REF: Contrato de obra No. MS-LP-001-2025 cuyo objeto es: “ADECUACION DE CANCHA DE FUTBOL SAMUEL MEJIA EN EL MUNICIPIO DE SITIONUEVO, MAGDALENA”.

ASUNTO: Viabilidad de adición presupuestal y solicitud de otrosí al Contrato de Obra No. MS-LP-001-2025.

INFORME TECNICO DE MODIFICACION No. 1
N.º MS-LP-001-2025	DICIEMBRE DE 2025

INFORME TECNICO DE JUSTIFICACION DE DE MODIFICACION Y ADICION No. 1

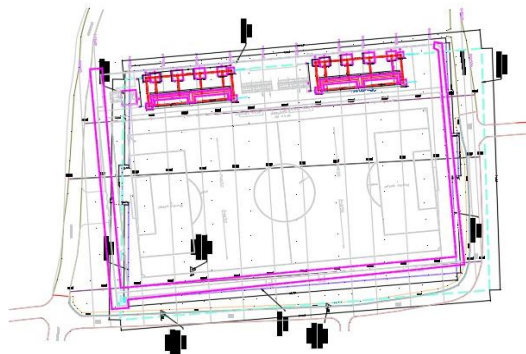
La diferencia corresponde a la corrección del metraje inicial, el cual estaba sobredimensionado respecto al área real de jardineras definida en la versión final del diseño paisajístico.

Los diseños actualizados evidenciaron que la zona ajardinada es considerablemente menor, limitándose a áreas puntuales en borde de senderos y zonas laterales.

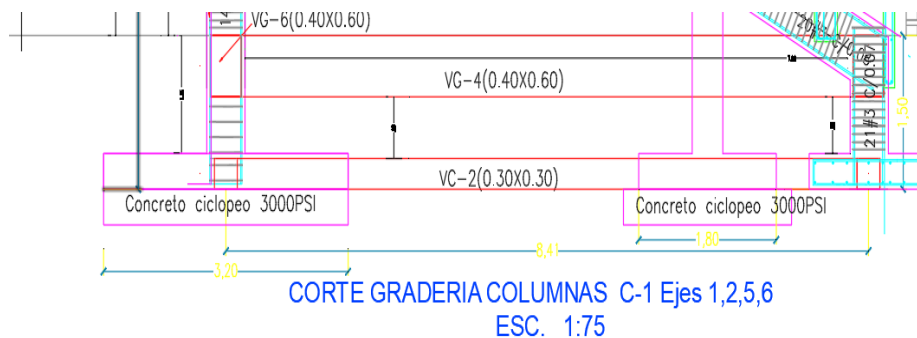
- Fue necesario instalar sistemas de bombeo, zanjas temporales y drenajes provisionales para mantener condiciones adecuadas de construcción.

- NSR-10, Título H – Cimentaciones y estabilidad temporal de excavaciones.
- RAS 2017 – Anexo de obras hidráulicas (control de aguas superficiales y freáticas).
- Decreto 1077 de 2015 – Gestión de aguas en obras civiles.

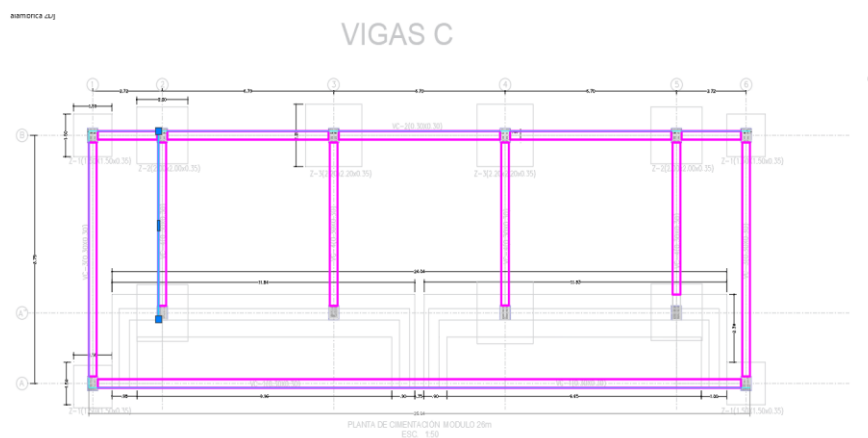
- Es necesario implementar sistemas de impermeabilización que eviten la degradación prematura del concreto.

- NSR-10, Título C.5 – Requisitos de durabilidad del concreto expuesto a suelos agresivos.
- ACI 201.2R – Durabilidad de estructuras en ambientes agresivos.
- RAS 2017 – Criterios de impermeabilidad.

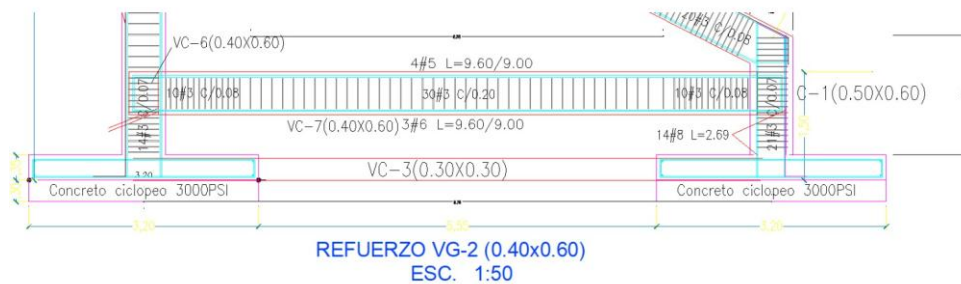
La modificación de la geometría del lote y los replanteos finales del proyecto exigieron redistribuir cargas y construir vigas adicionales no previstas inicialmente.

- Se detectaron diferencias entre la topografía real y los alineamientos proyectados.
- Las cargas requerían vigas adicionales para controlar asentamientos diferenciales.
- Las condiciones químicas del suelo exigieron concreto especial con protección impermeable.

- NSR-10, Título H – Cimentaciones.
- NSR-10, Título C – Durabilidad del concreto.
- Ley 400 de 1997 – Garantía de estabilidad estructural.

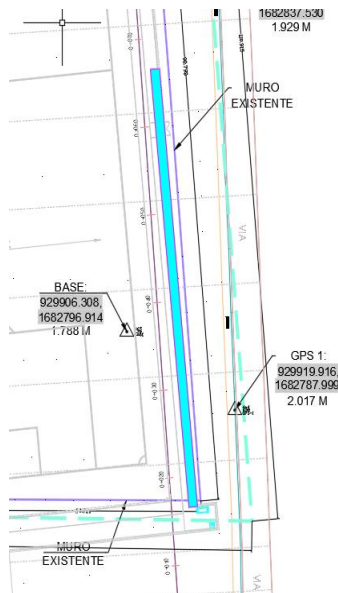
- Se identificaron empujes horizontales significativos debido a la saturación del suelo.
- Las variaciones en las distancias entre elementos modificaron el modelo estructural proyectado.
- Las vigas de amarre evitan torsión, deformaciones excesivas y fallas estructurales.

- NSR-10, Título B – Análisis y diseño estructural.
- NSR-10, Título H – Cimentaciones.

8. Construcción de muro de confinamiento perimetral 21 MPa con inhibidor

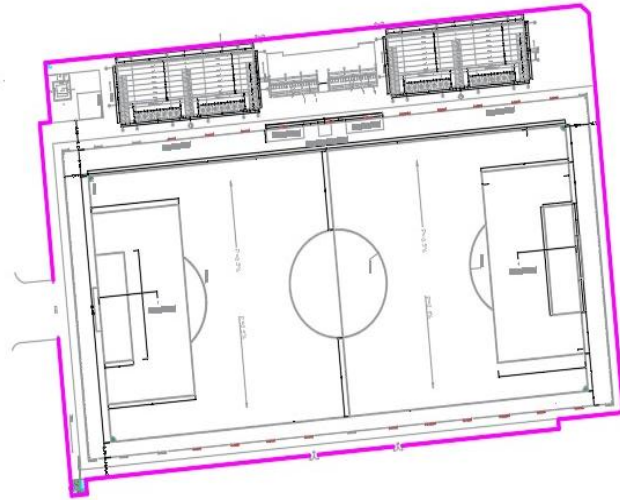
Consolidar el perímetro estructural y prevenir deslizamientos, socavaciones y fallas de borde.

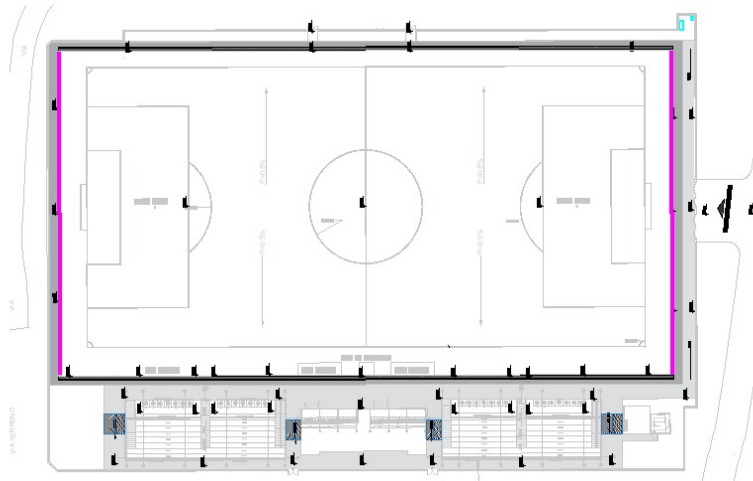
El muro de confinamiento fue **indispensable** para garantizar estabilidad del relleno y seguridad estructural.
